DIREZIONE POLITICHE AMBIENTALI E CICLO DEI RIFIUTI
Area Valutazione di Incidenza e Risorse Forestali

Oggetto: Interventi per la ristrutturazione e l'ampliamento degli impianti sciistici nel comprensorio sciistico del Monte Terminillo” di cui all’art. 39 della Legge Regionale n. 31 del 24/12/2008. Revisione del Progetto in attuazione della DGR n. 162 del 11/4/2017 nei comuni di Micigliano, Leonessa, Rieti, Cantalice in provincia di Rieti – Registro elenco progetti 065/2014

Figura 42: Tracciato dell'impianto 2 Vall'Organo - Sella di Cantalice.

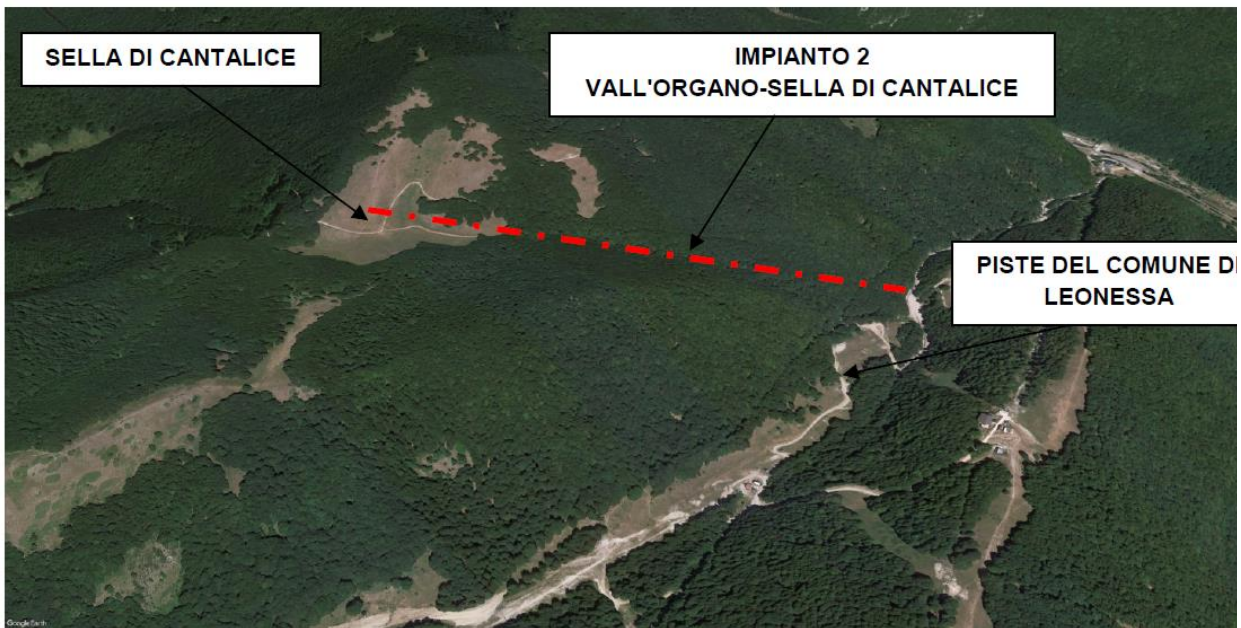
Di seguito si riporta una figura allegata alla Relazione Geologica, dalla quale risulterebbe un elevato grado di naturalità dell'area interessata dalla realizzazione dell'impianto e delle piste, indicata invece nel progetto come antropizzata.

Pertanto si ritiene che le opere previste in questa parte del progetto debbano essere escluse
Tutto ciò premesso per le motivazioni che si intendono qui integralmente richiamate:
